Vår referanse 2021/20547-4
Dato 09.06.2021

Førehandsuttale - Søknad om midlertidig avkøyrsløse - FV 565 - gnr 500 bnr 3 - Gjerde - Alver kommune

Utsnitt frå reguleringsplankartet.

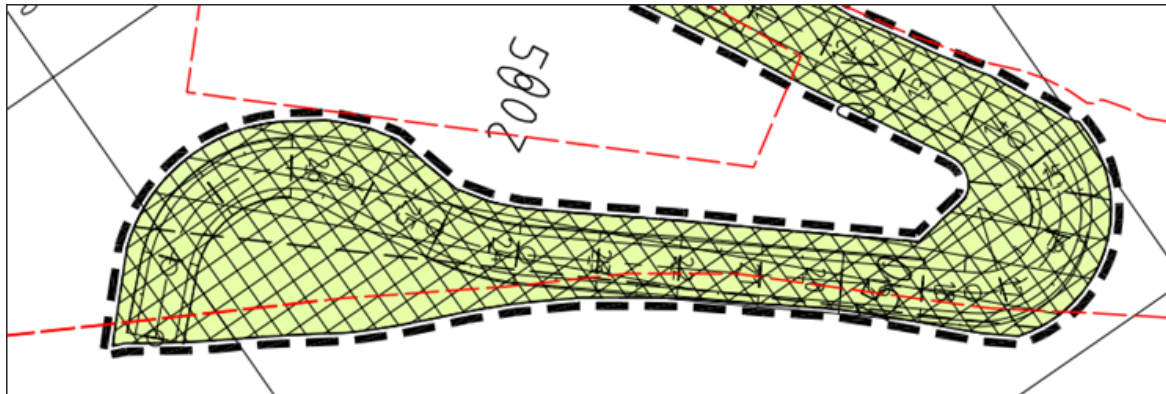
Søknaden som er komme inn viser ei anna løysing enn reguleringsplanen. Dersom ein ikkje skal opparbeide landbruksvegen og avkøyrsla etter reguleringsplanen, må ein søke dispensasjon frå planen til Alver kommune som er planmynde.

I reguleringsplanen for nye fv. 565 er landbruksvegen teikna inn med ei oppgradering frå dagens situasjon. Avkøyrsla slik den ligg i dag har dårleg svingradius og noko dårleg sikt.

Vestland fylkeskommune meiner avkøyrsla bør byggast slik som den er regulert og viser til reguleringsplanen sine føresegn § 4.1 og til § 4.2 som seier at «andre mellombels anleggsvegar i planområdet som vert bygd vert permanente landbruksvegar etter veganlegget er godkjent».

Vi viser og til § 5.3 i planens føresegn om at «det ikkje er høve til å opparbeide andre avkøyrslar til riksveg 565 enn dei som er viste på plankartet. Avkøyrslene skal utformast og vedlikehaldast i samsvar med Statens vegvesen sine normalar og føresegn til Veglova § 43.»
